RADIO TELEVISIÓN NACIONAL DE COLOMBIA

Documento de respuestas
Agosto 20 de 2015

A las observaciones presentadas dentro del proceso de Invitación Abierta Nº 20 de 2015

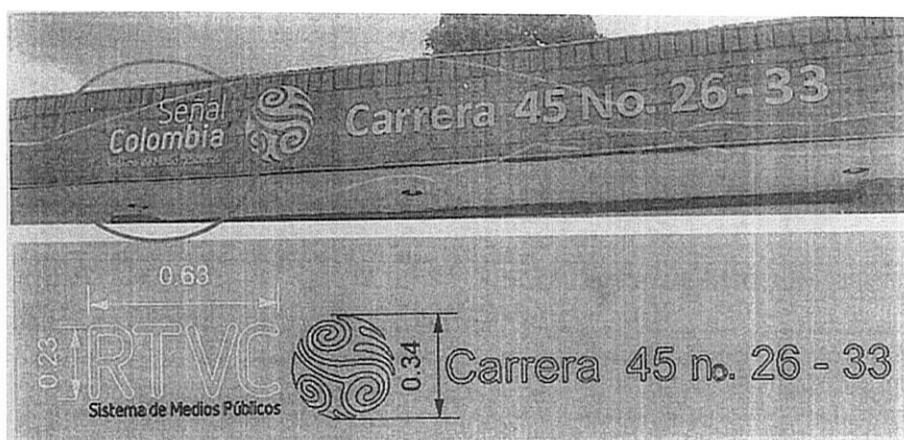
1. *Es necesario hacer un retoque al mármol para eliminar rastros del anterior Aviso, ya que con el nuevo aviso quedarán imperfectos visibles.*

2. *Colocar acrílico en el volumen del aviso acorta la vía útil del aviso pues este está a la intemperie, además el logo reutilizable tiene volumen en acero."*

Respuesta al punto No. 1: El anexo técnico contempló como parte de las actividades a desarrollar la "desinstalación de dos avisos existentes, reubicación de dos logos símbolos (precolombino) y se instalan los textos nuevos por las dos caras del mármol", según la siguiente imagen:

Para tal efecto, a la hora de hacer dichas actividades se debe realizar la respectiva limpieza de la totalidad del mármol en las dos caras antes de la instalación de los textos nuevos, es decir que tanto el mármol como el nuevo aviso deben quedar en perfecto estado, sin rastros del aviso anterior y agradable a la vista del público.

Respuesta al punto No. 2: Se acepta la observación, toda vez que el aviso se ubicará a la intemperie y resulta necesario prolongar su apariencia y vida útil.
